Set klinastog remena

odgovara za tipove vozila:

SWAG br. 30 94 0308

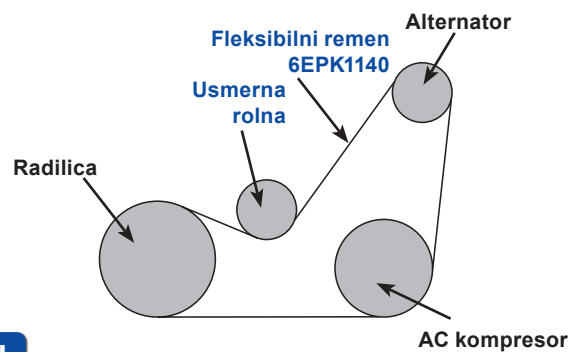
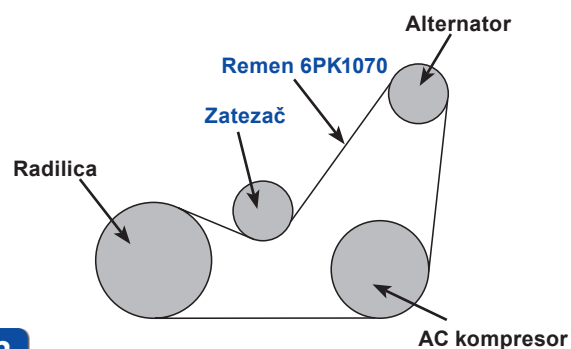
Fleksibilni klinasti remen 6EPK1140 za gore pomenute motore se više ne koristi, a novi remen 6PK1070 ne može se direktno ugraditi.

U originalnoj izvedbi, pomoćni agregati su dobijali pogon preko fleksibilnog remena i usmerne rolne (slika 1). Da bi se poboljšale karakteristike, proizvođač vozila je razvio novi sistem pogona.

Umesto sistema sa fleksibilnim remenom i usmernom rolnom u modifikovanoj verziji se koristi klinasti remen sa zatezačem (slika 2). Iz tog razloga, osim pojedinačnih komponenti, SWAG takođe nudi kompletan set klinastog remena (SWAG 30 94 0308), koji sadrži i vijke za montažu, kao i novi remen (SWAG 30 93 7533) i zatezač (SWAG 30 92 7618)
